KJÓAVELLIR HESTHÚSABYGGÐ - deiliskipulagsbreyting í Andvara- og Rjúpnahæðarhverfi

GARÐABÆR

HEITI TEIKNINGAR:
Deiliskipulagsbreyting
Andvara- og Rjúpnahæðarhverfi

VERKNR:	MKV:	TEIKNING NR:
206-019	1:2000 í A3	1/1
TEIKNAÐ AF: sg	HANNAÐ AF: oh/sg	DAGS. TEIKN: 21. ágúst 2023
YFIRLESTUR / UNDIRSKRIFT:		TEIKN. BREYTT:

Deiliskipulag Kjóavalla eftir breytingu, mkv. 1:2.000

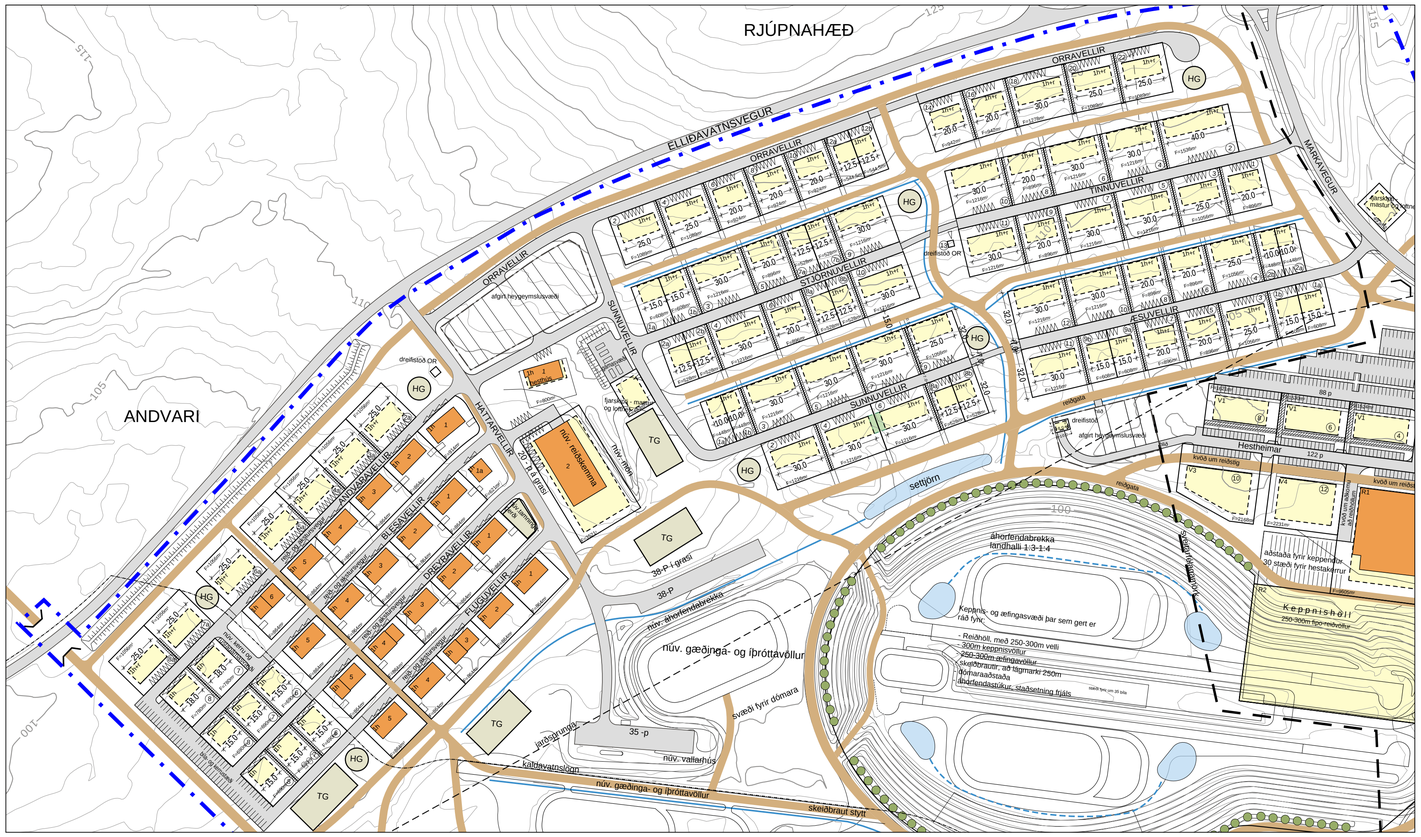
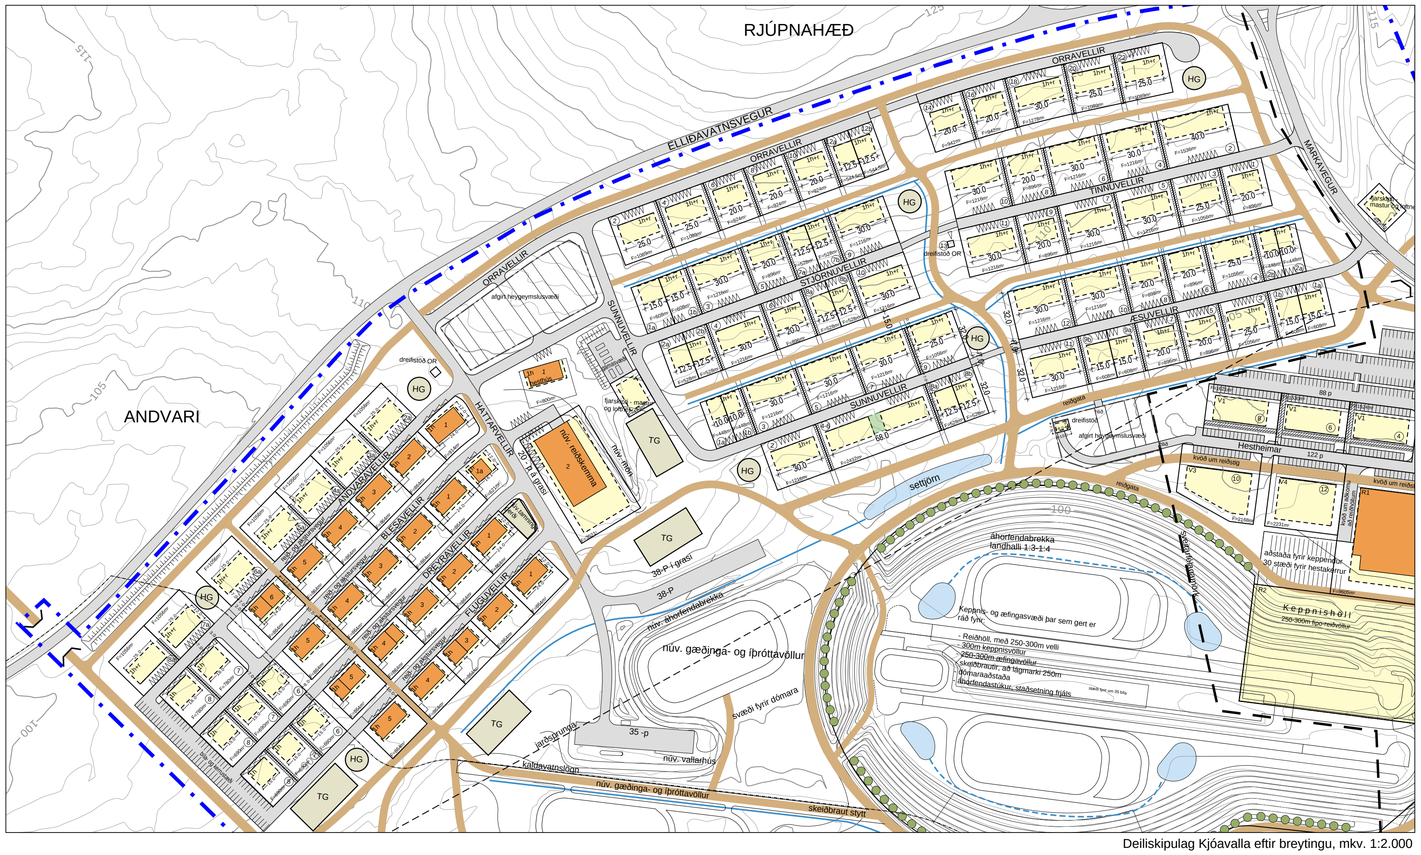
Deiliskipulagsbreyting felst í breikkun byggingarreita úr 12m í 13m á öllum hesthúsalóðum innan Garðabæjar. Auk þess felst breytingin í því að viðhalda núverandi þakformi á hesthúsum í Andvarahverfi, bæði á núverandi hesthúsum og 8 nýjum hesthúsum vestast í Andvarahverfinu, um leið og heimildir fyrir kvistum og þakgluggum eru rýmkaðar. Skilmálar fyrir þakform húsa norðan megin við Andvaravelli 2a-8a, haldast óbreyttir.

Markmið deiliskipulagsbreytingarinnar er að viðhalda núverandi yfirbragði byggðar á Andvarasvæðinu og aðlaga skilmála að núverandi húsagerð. Markmið með breikkun bygginarreita er að koma til móts við óskir um að hægt sé að koma fyrir þremur röðum af eins hesta stíum með viðunandi gangbreidd á milli stía.

Byggingarreitir eru 13m breiðir.

Byggingarreitir eru 13m breiðir.

Byggingarreitir eru 13m breiðir.

Heimilt er að setja þakglugga á norðurhluta þaks og/eða byggja kvisti á norðurhlið húsa. Hámarkslengd á hverjum kvisti er ¾ af húshlið og má reikna með einum kvisti á hvert bil/eignarhluta. Samanlögð lengd kvista skal ekki fara upp fyrir ⅔ af heildar húslengd. Samræma skal útlit kvista á hverju húsi, en ekki er skylt að hafa kvisti í hverju bili.
